Objet : WATERMAEL-BOITSFORT. Avenue des Archiducs, 73

Demande de permis unique portant sur le remplacement de la véranda en façade arrière.

Avis conforme de la CRMS

Avenue des Archiducs, 73 - Elévation de la façade arrière, coupe et plan du rdc projetés (extr. du dossier de demande)

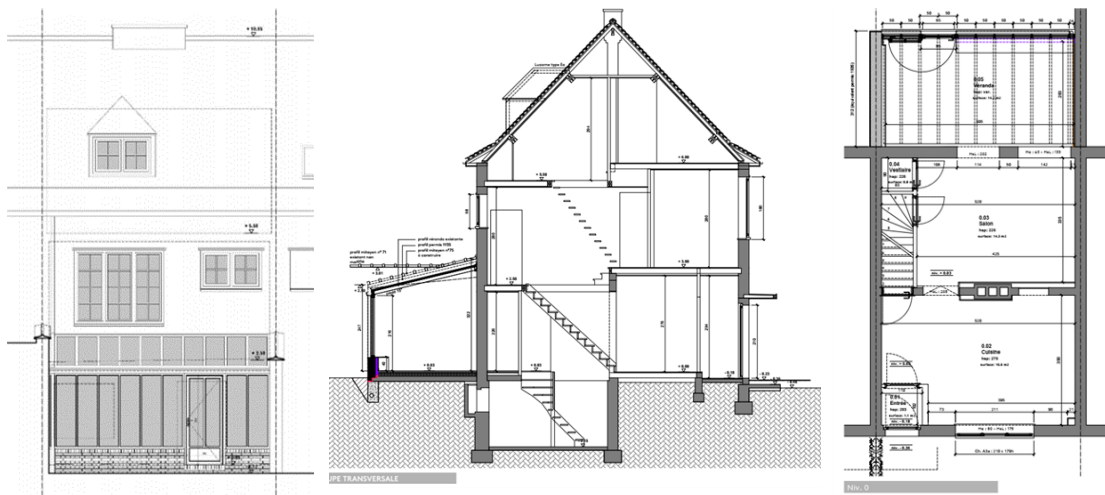
- pour les « murs » : mise en place de profilés aluminium type « Reynaers SL38 » (avec contour chanfreiné), de double vitrage feuilleté extra-clair, réalisation de murets en briques de récupération, afin de se rapprocher des soubassements en maçonnerie présents dans d'autres maisons. Du côté de la maison n°71, le mur latéral est existant. Il est à construire du côté de la maison n°75,
- pour la toiture : utilisation des profilés de type « Reynaers CR120 » (de 60 mm de large, à savoir les plus fins disponibles chez ce fabricant, variante « Orangerie » avec décrochages),
- la porte de la véranda serait décentrée par rapport à la porte arrière de la maison, afin de trouver un équilibre dans la composition de façade avec l'étage.

Après analyse de la demande et comparaison des antécédents, la CRMS accepte le principe de remplacement de la véranda et émet un **avis conforme favorable sous la condition suivante** : la couleur RAL des profilés doit être soumise à l'approbation de la DPC. La Commission suggère aussi d'intégrer un dispositif pare-soleil de qualité.
